改善箇所説明図

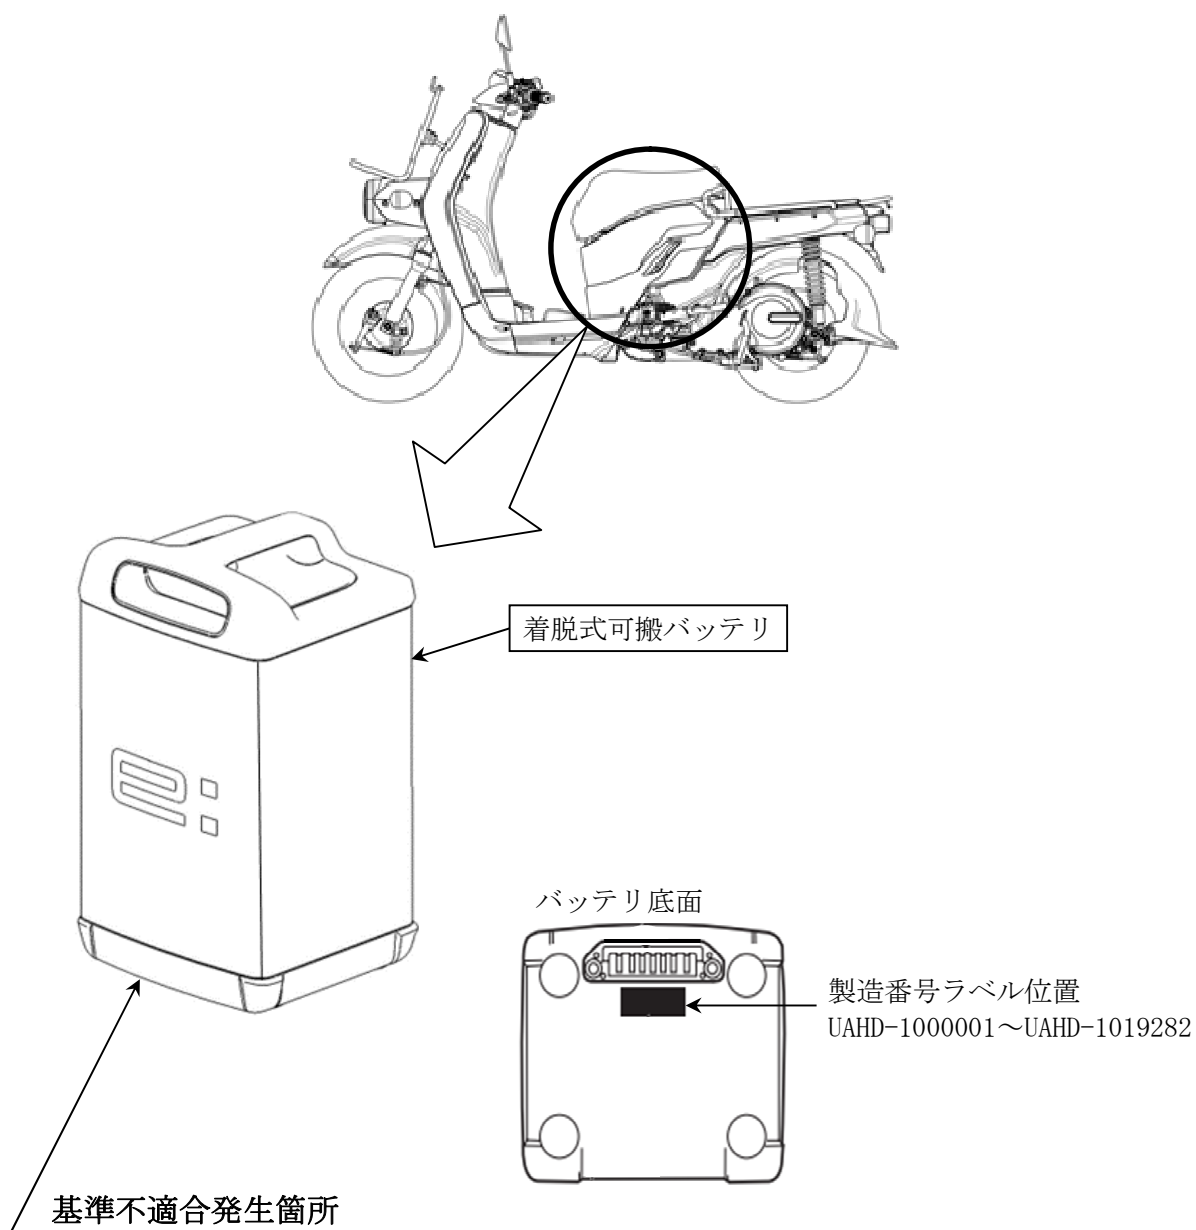
電動二輪車に搭載する着脱式可搬バッテリーにおいて、バッテリー内のセルと構成する部品の溶接条件が不適切なため、損傷したセルから電解液が漏れることがある。そのため、そのまま使用を続けると、漏れた電解液により金属が析出し短絡して、セルが発火し火災に至るおそれがある。

全数、着脱式可搬バッテリーを対策品に交換する。なお、対策品に交換するまでは、使用者へ使用停止を要請する。

識別：改善済み着脱式可搬バッテリーは、製造番号により識別する。
